**DOSSIER CONCLUSIVO**  
DEL PERCORSO DI CONSULTAZIONE  
PUBBLICA SUL *MASTERPLAN* DI  
RIGENERAZIONE DELLO SCALO  
DI PORTA ROMANA

Aprile 2021

**Consultazione Pubblica per il perfezionamento del Masterplan vincitore del concorso internazionale per la rigenerazione dello Scalo di Porta Romana a Milano**

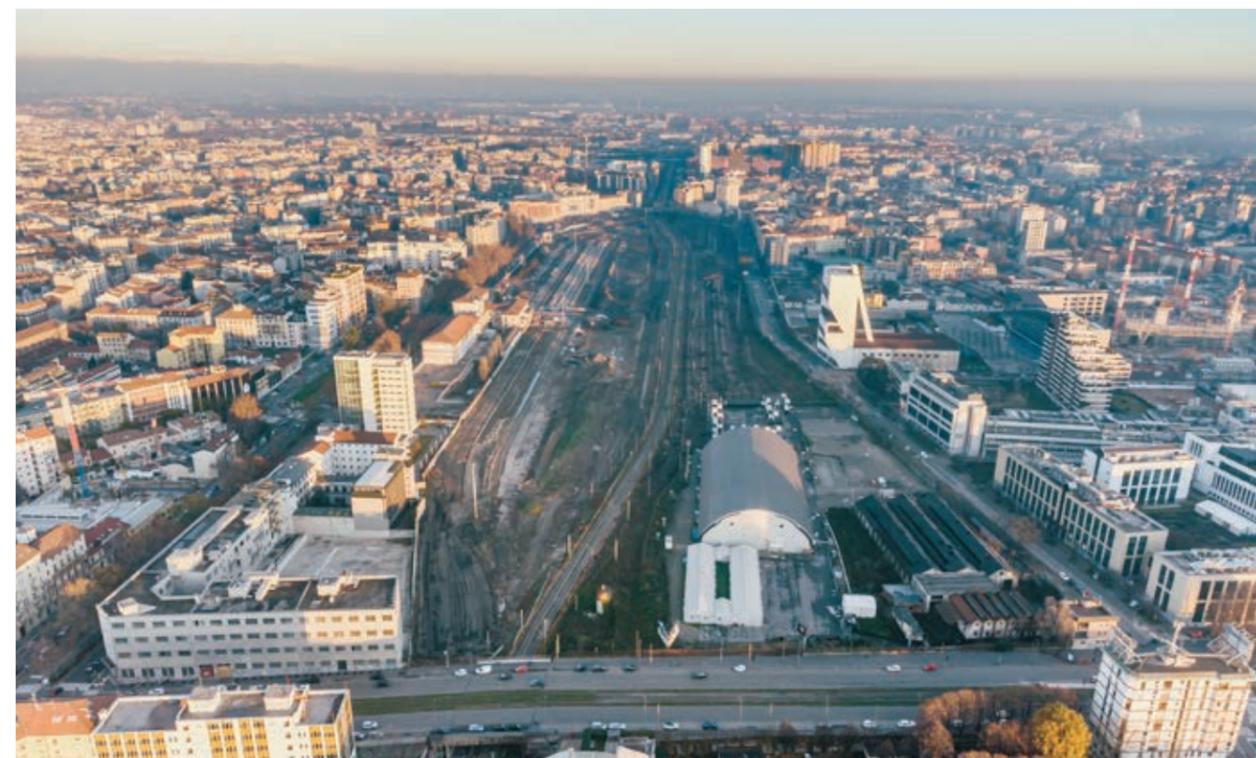
Ma proprio perché la "foresta sospesa" piace e viene riconosciuta come l'elemento più originale e iconico del Masterplan, nasce in alcuni la preoccupazione per l'impatto sull'intero progetto,

*Questo elemento è fondamentale per il progetto e deve assolutamente essere sviluppato al meglio. Il rischio è che venga ridotto nel corso della fase di Value Engineering.*

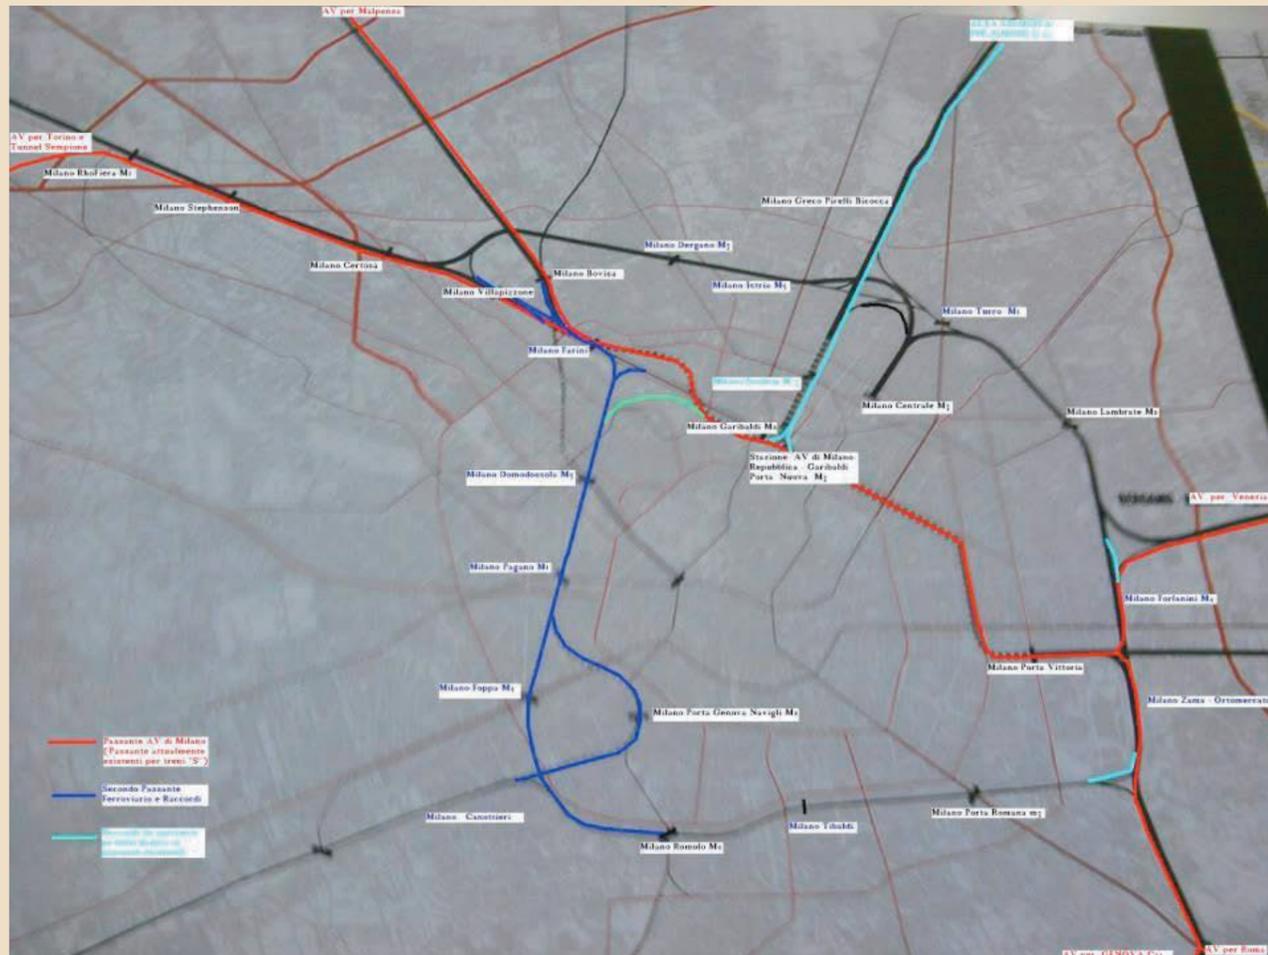
Durante la presentazione pubblica del progetto si è parlato del raccordo con le aree circostanti, di grande interesse per i cittadini della zona. Ho avuto l'impressione che il masterplan si interessi molto dell'integrazione con la parte est (piazzale Lodi, piazza Trento), mentre la parte ovest (via Ripamonti) è semplicemente considerato un limes, che rischia di diventare una frattura estetica e funzionale a causa della presenza invasiva del cavalcavia.

A tal proposito sarebbe interessante che alcune soluzioni previste per l'area dello scalo fossero applicate anche al quartiere contiguo ex OM, verso ovest, che presenta problematiche simili (vicinanza ferrovia, asse nord-sud, collegamento tra aree verdi) la cui risoluzione era prevista dal piano regolatore di 20 fa quando fu costruito il quartiere, ma che poi non sono mai state realizzate. Questa potrebbe essere l'occasione per creare continuità lungo il passante tra nuova fermata Tibaldi, fermata Lodi e aree verdi del parco Memorie industriali, parco Ravizza e nuove aree verdi dello scalo.

Si potrebbe abbassare anche nel quartiere ex OM la ferrovia di 5 m. con un'area di 30 m. intorno piantumata con alberi ad alto fusto per ridurre il rumore dei treni che saranno molto più numerosi e costruire un passaggio ciclopedonale col parco Ravizza, molto sacrificato lungo le vie Bazzi e Pompeo Leoni per le strettoie del marciapiede causate dai ponti ferroviari, permettendo anche una fruizione più salubre delle aree verdi per gli sportivi e un transito facilitato per gli studenti verso la Bocconi.

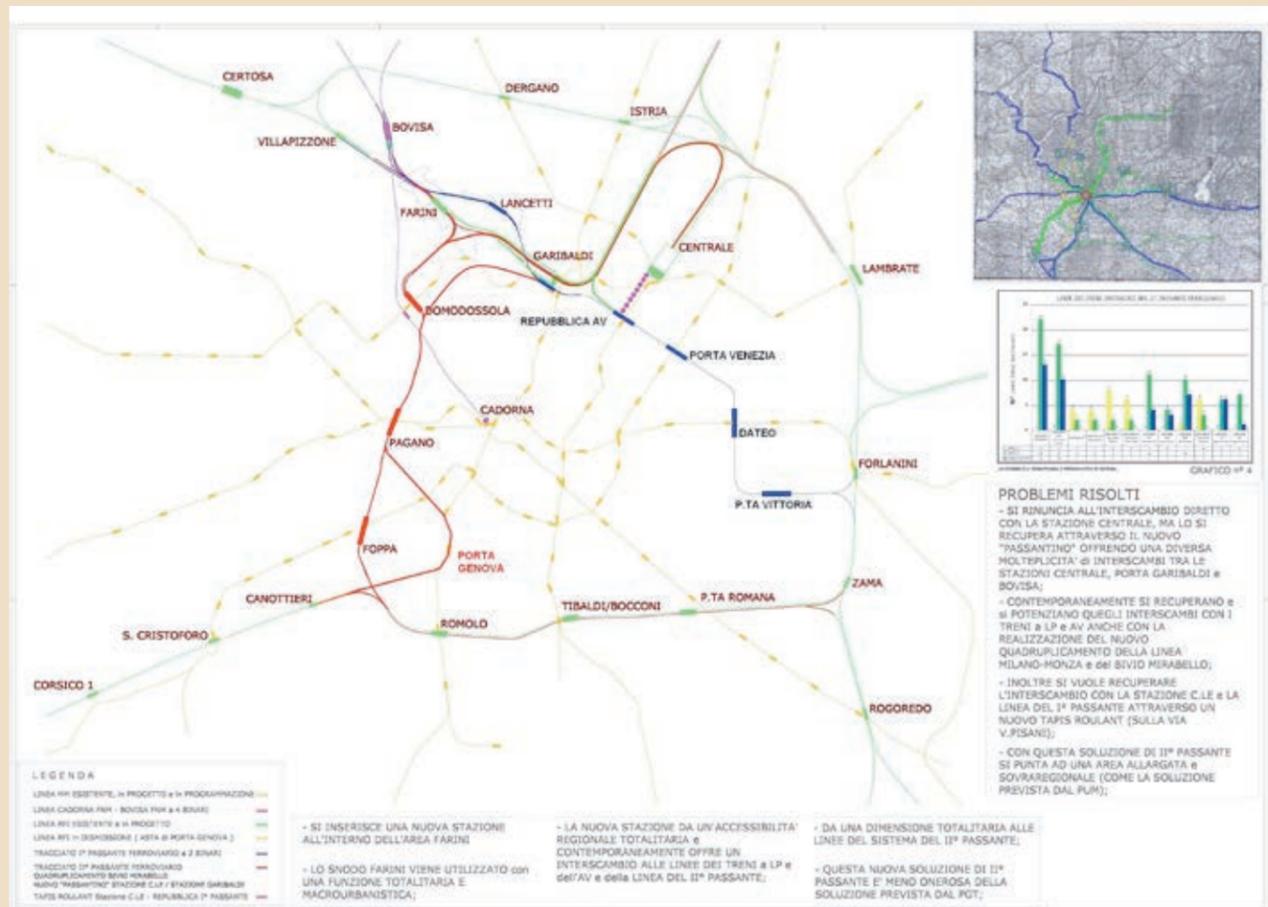
D'accordo con i pareri di chi dice "più verde c'è meglio è" voglio rafforzare il concetto ricordando che per i lavoratori milanesi la natura deve servire, oltre che da filtro per l'inquinamento, anche da possibilità di relax, di svago, di stacco totale dalla quotidiana frenesia.

Non per niente si fugge dalle città verso le vicine montagne o laghi in cerca di serenità e di benessere. Mi piace moltissimo l'idea del signore che sosteneva la realizzazione di edifici molto alti con possibilità di vedere dall'alto la città e le montagne circostanti.

Probabilmente posizionando l'edificio "E" più verso il parco in modo tale da lasciare più libera la vista frontale alla via Brembo (perché a quanto pare sembra che sia lì il problema dei già residenti). Realizzandone inoltre qualcuno più alto si andrebbero a recuperare numeri di abitazioni e si potrebbero fare dei locali sul tetto degli edifici adibiti ad uffici in modo da poter godere dell'eccezionale vista sulla città, "tipo Ceresio 7" integrato con del verde! Sarebbe una cosa magnifica per noi giovani, in cerca sempre di posti all'aperto in cui poterci raggruppare!

### 1) Viabilità

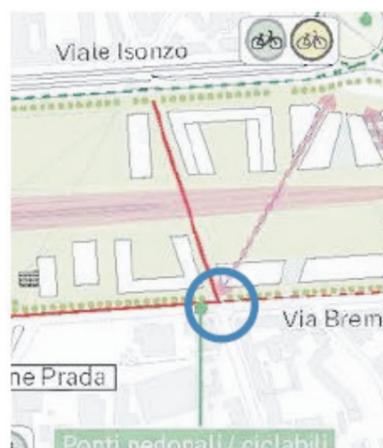
Segnalo già oggi una forte criticità viabilistica nell'incrocio tra Via Calabiana e Via Brembo a causa di una non perfetta visuale per gli automobilisti che provengono da Via Calabiana rispetto all'asse di Via Brembo

Il nuovo progetto prevede ottimi passaggi pedonali e ciclabili tra il lato sud prospiciente Via Calabiana e il lato nord. Si presuppone quindi che molti pedoni e ciclisti attraverseranno la Via Brembo nel punto indicato nell'immagine sottostante.
